ACTA MESA DE TRABAJO No. 7 – Componente de Hidráulica

1. Mesa de trabajo del componente hidráulico del proyecto para que el Consultor socializar algunos inconvenientes presentados en el proceso de ajuste al proyecto “ESTUDIO PLAN MAESTRO DEL ACUEDUCTO MUNICIPIO DE TIBASOSA” donde se analizaran las opciones que presenten para solución y se prestaran las recomendaciones necesarias por parte del MVCT.

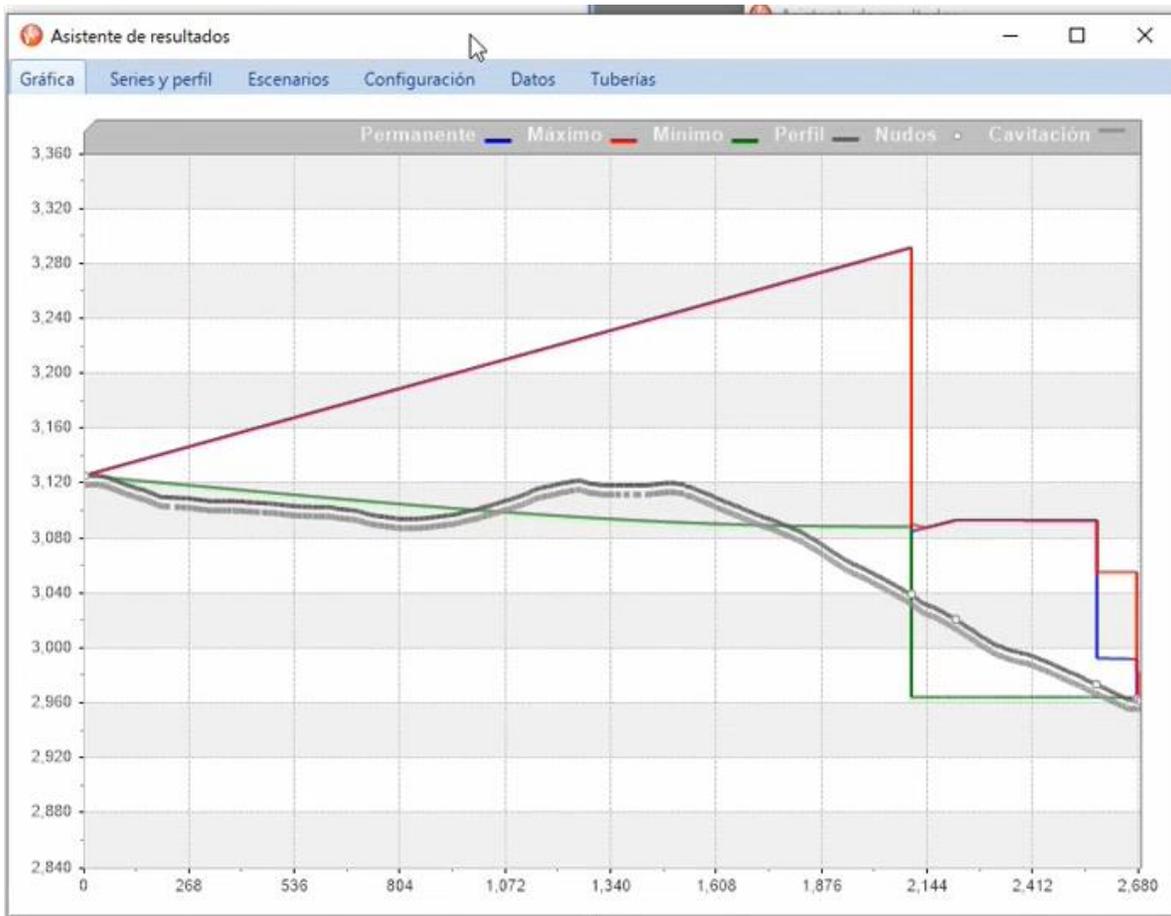
Luego se pasa al segundo tema, donde el consultor presenta los resultados de las modelaciones en el programa Allievi que realiza las modelaciones en flujo no permanente sobre las conducciones, exponiendo que el programa está presentando inconsistencias numéricas en la modelación, por no convergencia dada la representación de las válvulas de quiebre de presión definidas debido a la definición del parámetro K_p de apertura y cierre, presentando diferencia entre el caudal de cada tramo para el escenario de flujo permanente (en que los caudales deberían ser iguales), ver imagen abajo.

Sin embargo, se logra un resultado aproximado, manejando el modelo, del cual se presentan los resultados de sobre presión abajo (ver imagen siguiente).

Se observa con este ejemplo la magnitud del efecto, en este caso es sobre presión, y se verifica contra la resistencia de la tubería definida para esa conducción observando que en este caso la tubería resistiría esta eventualidad.

Se observa que el modelo presenta unos resultados que exponen la magnitud de los efectos que pueden ser esperados, sin embargo, no pueden ser tomados con completa seguridad dadas las inconsistencias. Adicionalmente el consultor presenta un segundo modelo donde varía los elementos para representar las válvulas de quiebre de presión encontrando mayor estabilidad y resultados similares.

Con lo cual, El MVCT comprende la dificultad y está de acuerdo en que el modelo fue empleado adecuadamente y que los resultados requieren de interpretación para que con ellos se busque las recomendaciones necesarias de protección de los sistemas representados, se discute en conjunto sobre diferentes recomendaciones de protección, como lo son la inclusión de elementos de cierre lento, ventosas de triple acción, la instalación de anticipadoras de onda o de tanques de amortiguamiento (calderines), entre otras posibilidades que deberán ser analizadas y justificadas por el consultor.
